梅列区三明学院限价商品住房·博学佳园项目

规划方案变更文本

博学佳园

设计更改通知

5#A 一层平面图 变更前

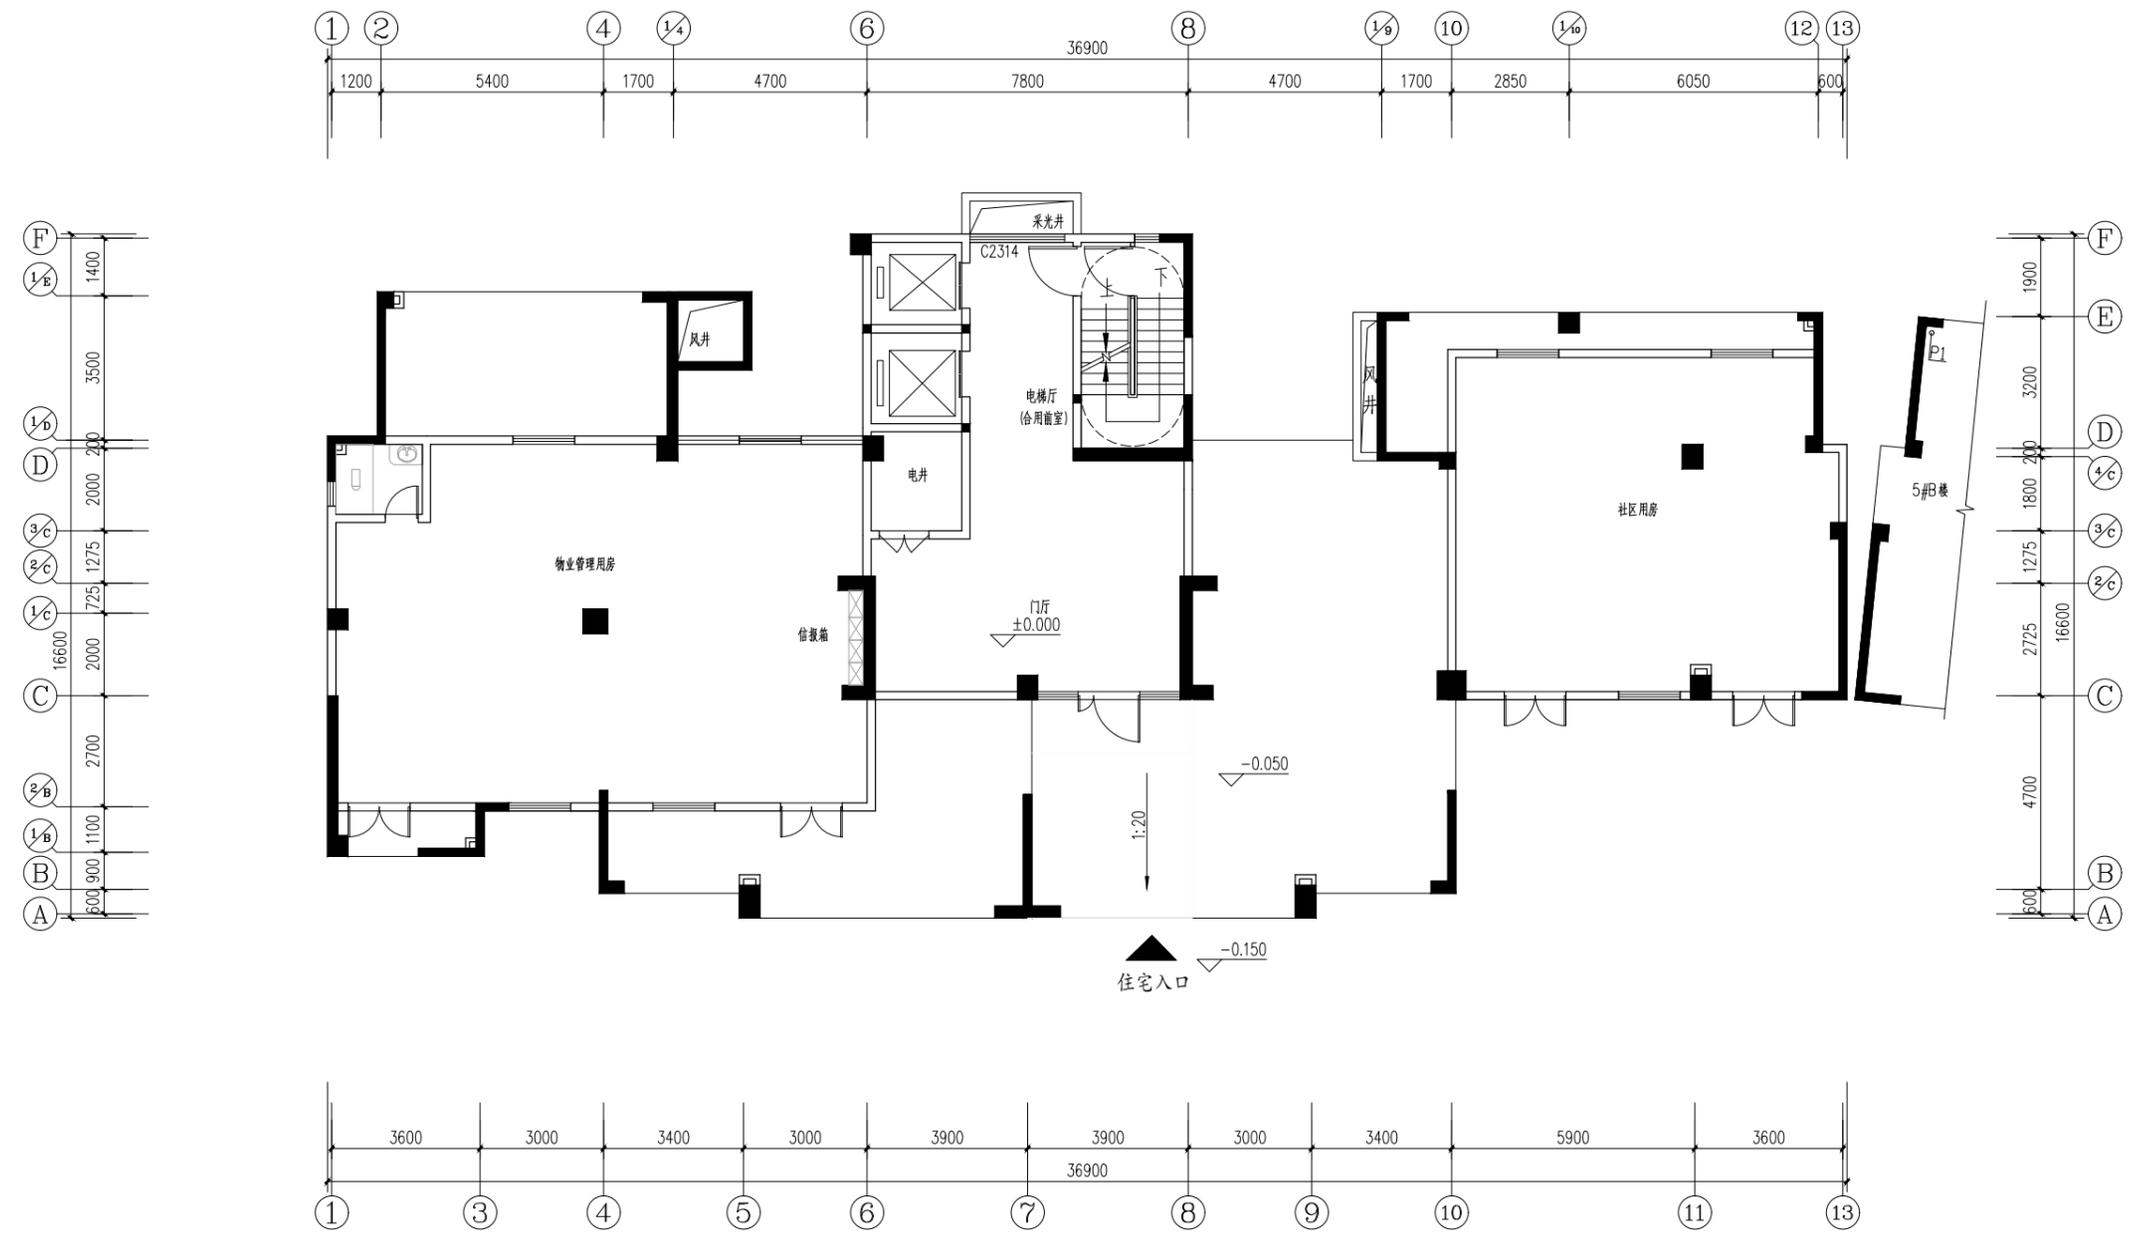
一层 1、10~12轴交E轴社区用房墙体往D轴移动0.1m。

2、8~1/9轴交E轴~D轴风井调整。

5#A 一层平面图 变更后

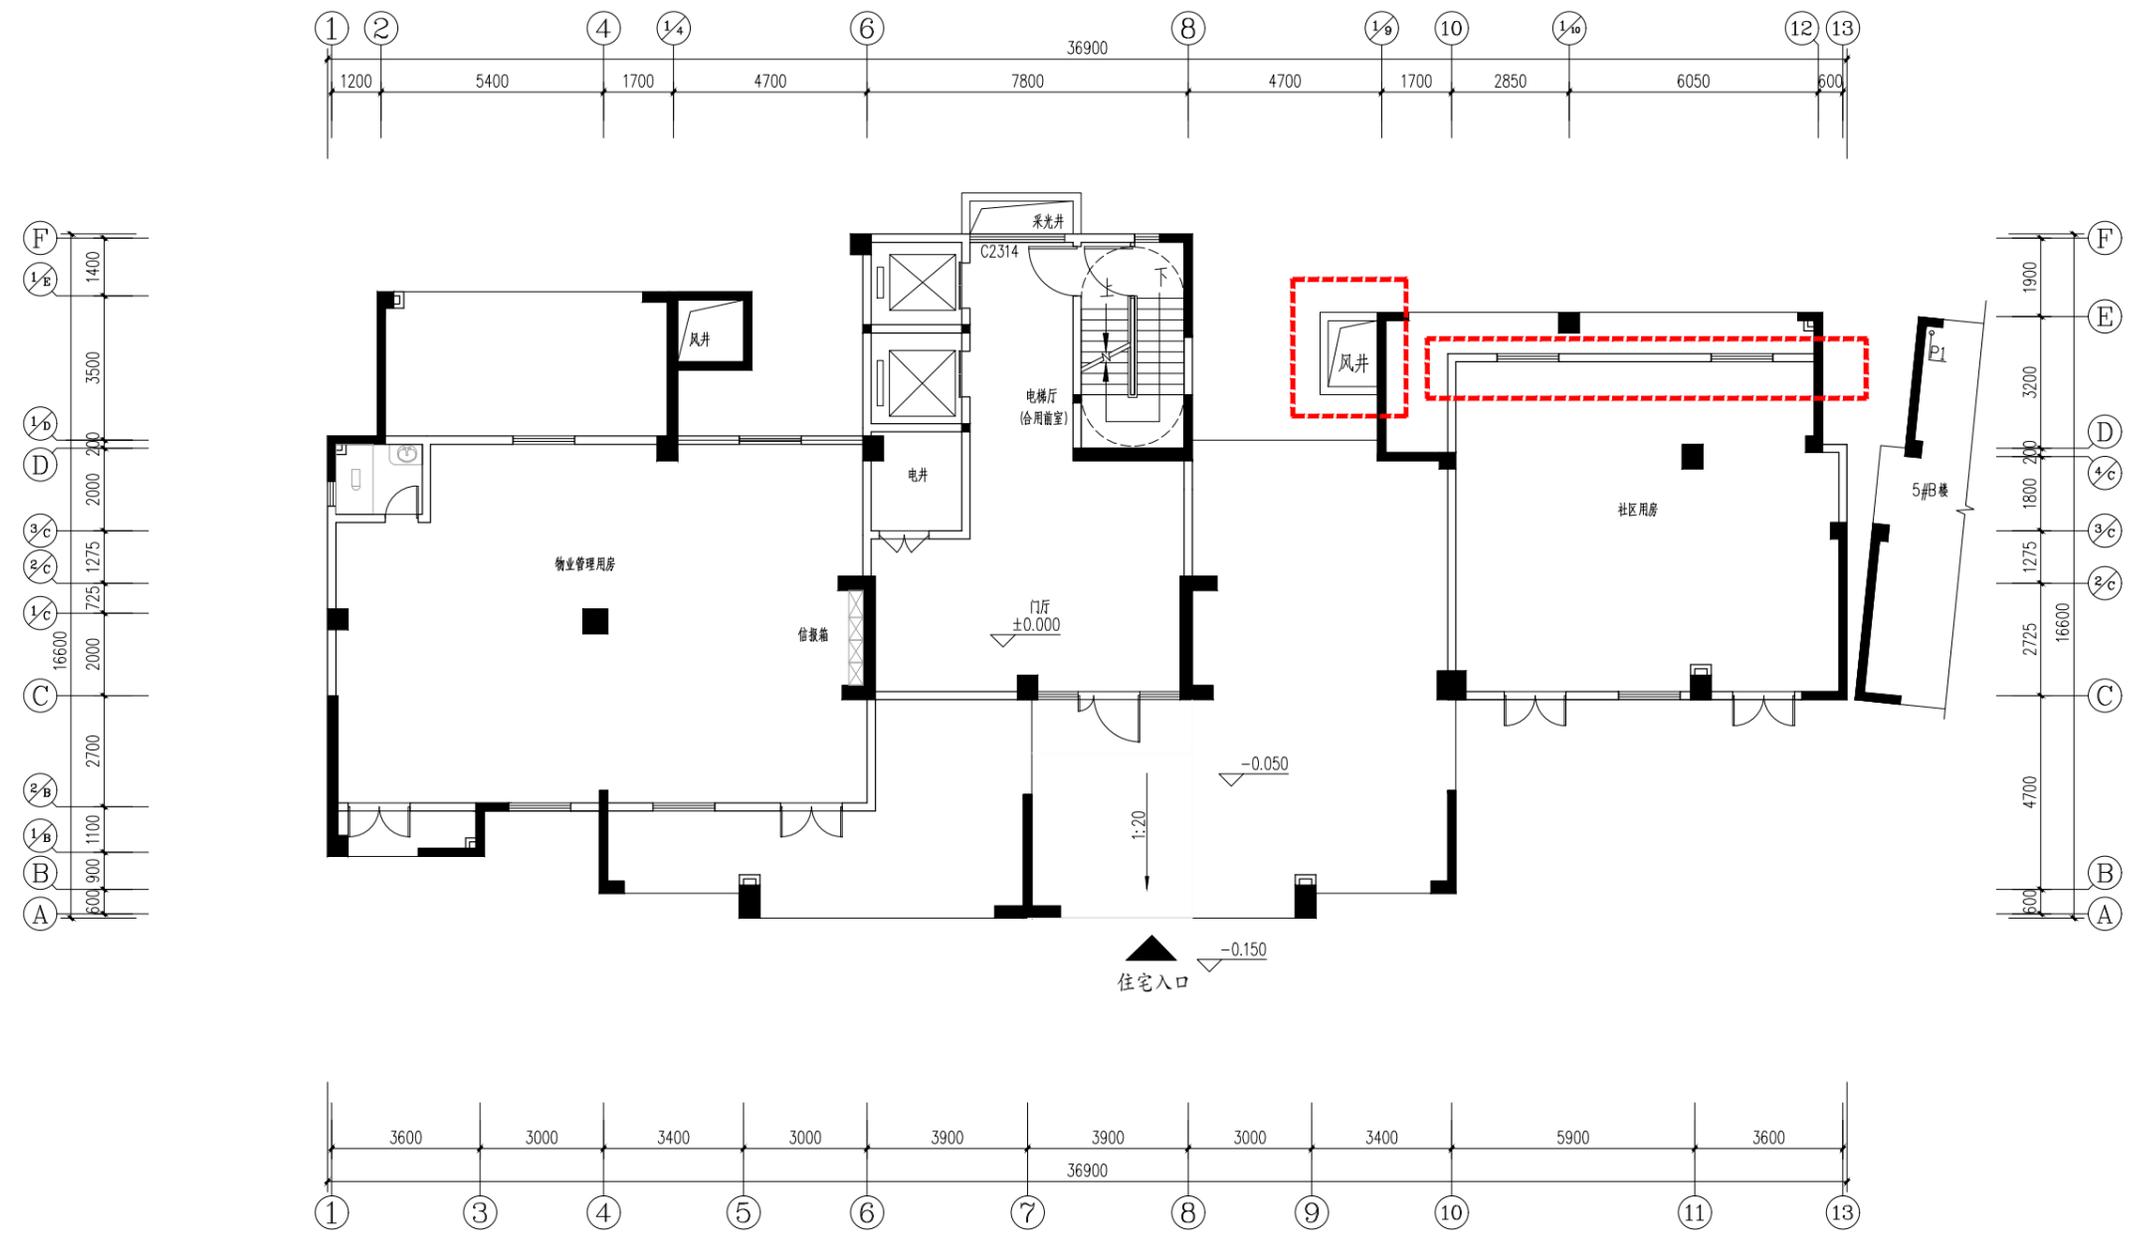
修改内容：1、10~12轴交E轴社区用房墙体往D轴移动0.1m。
2、8~1/9轴交E轴~D轴风井调整。

5#A 屋面平面图 变更前

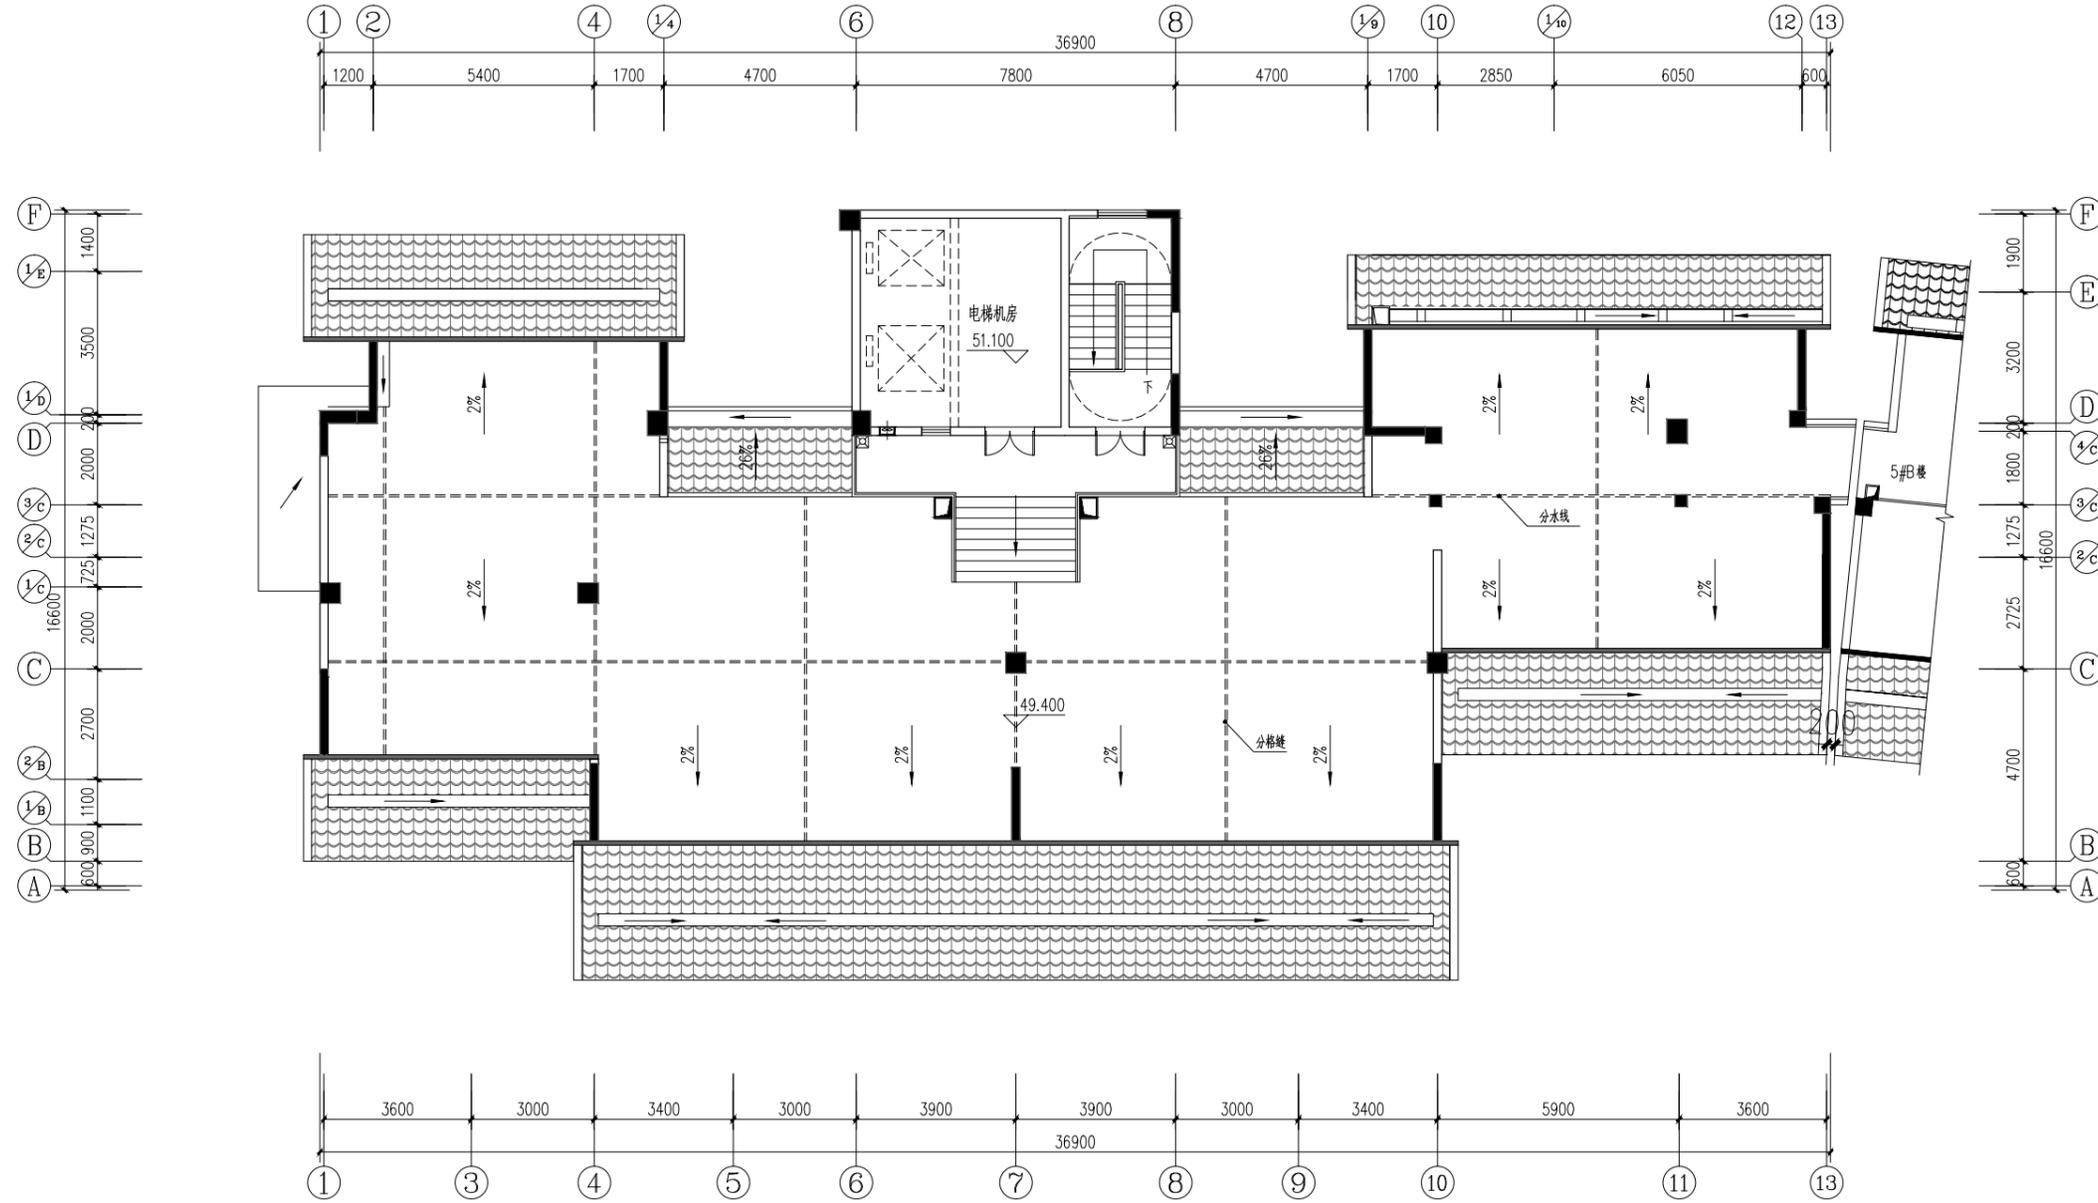
1、1/C~3/C交6~8轴室外台阶调整。

5#A 屋面平面图 变更后

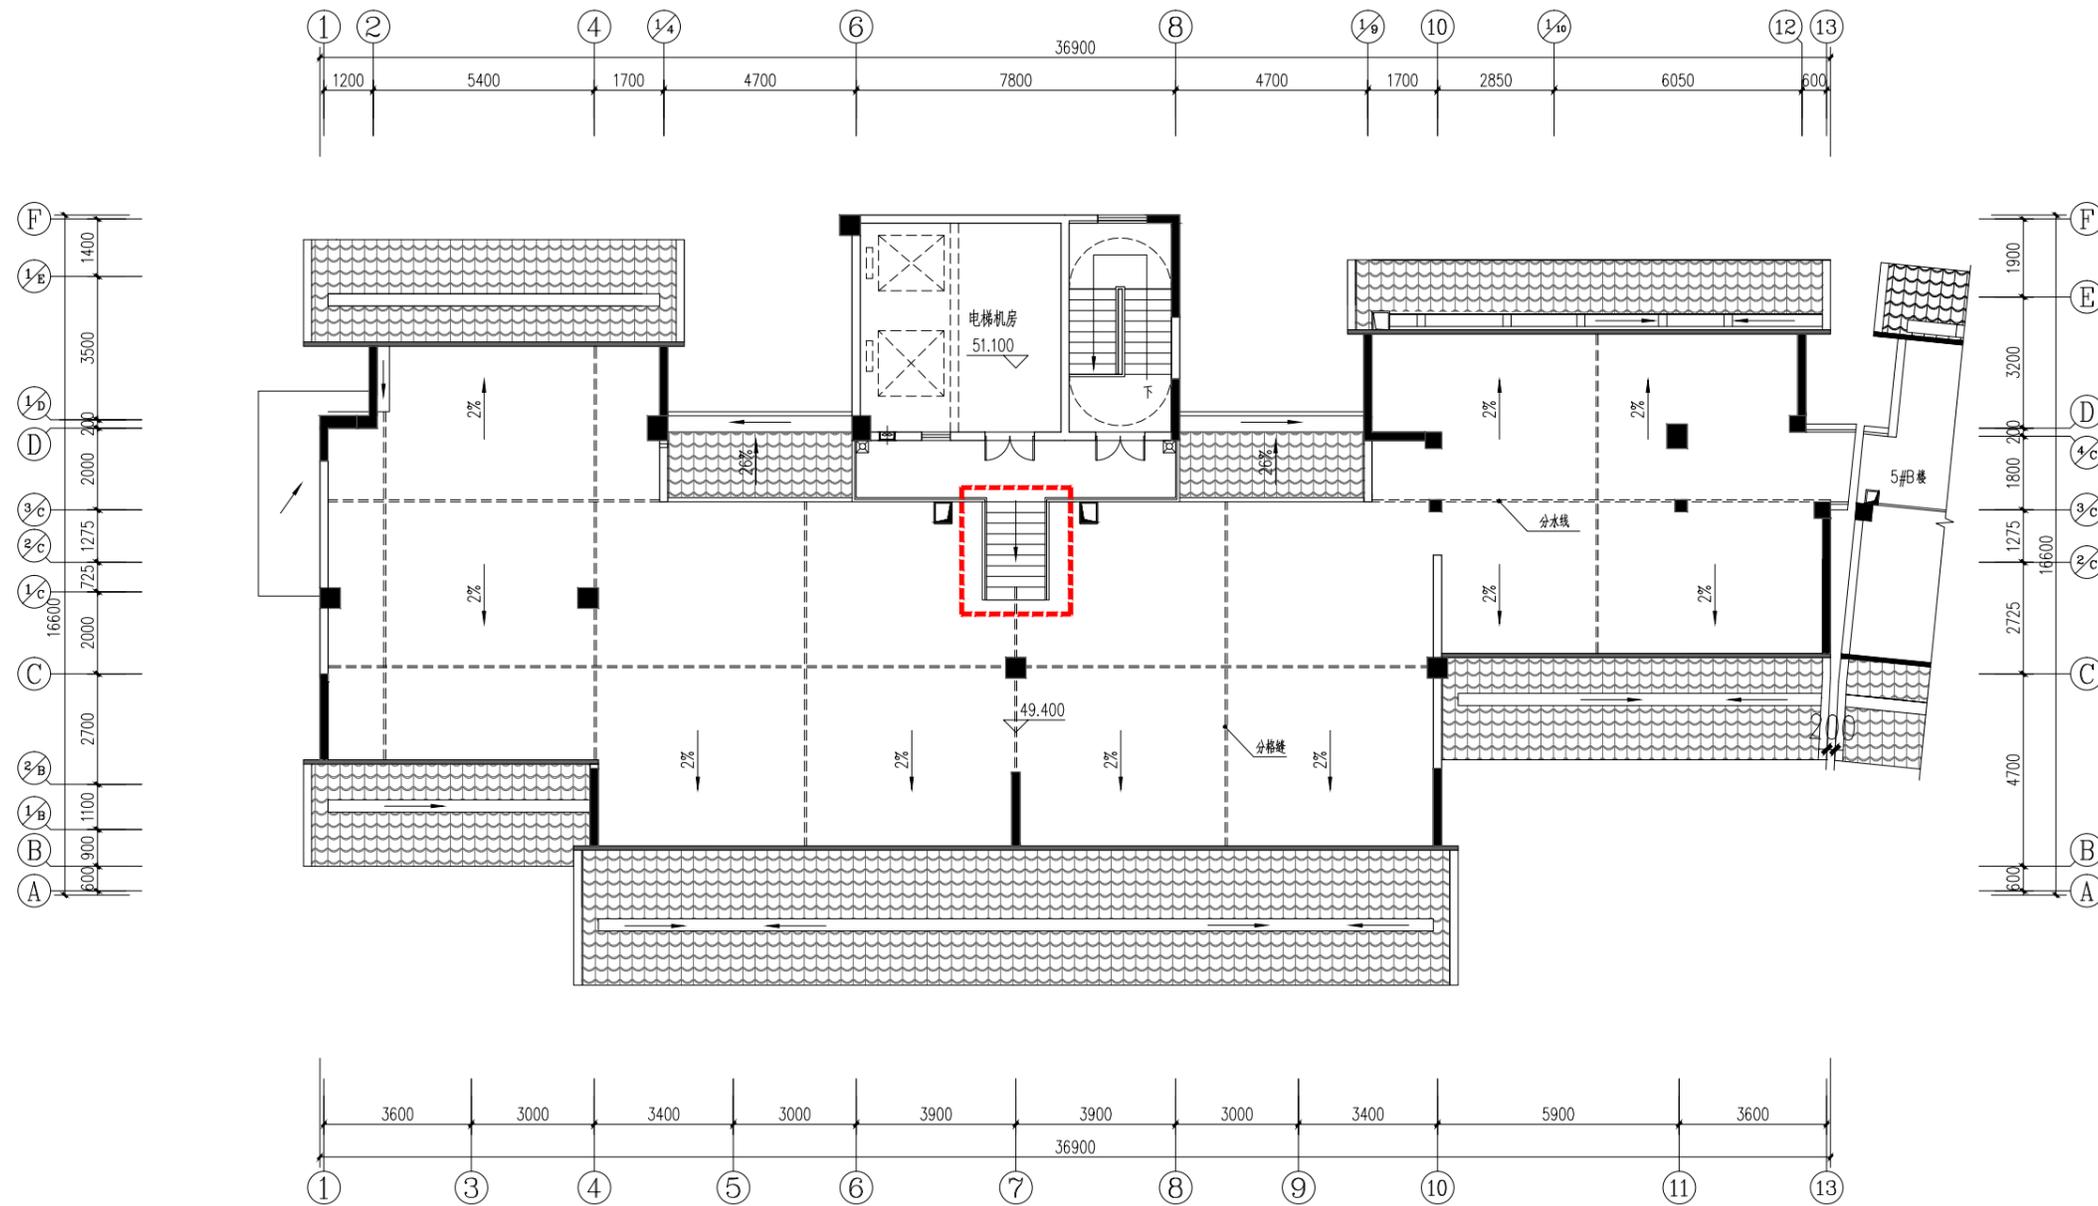
修改内容：1、1/C~3/C交6~8轴室外台阶调整。
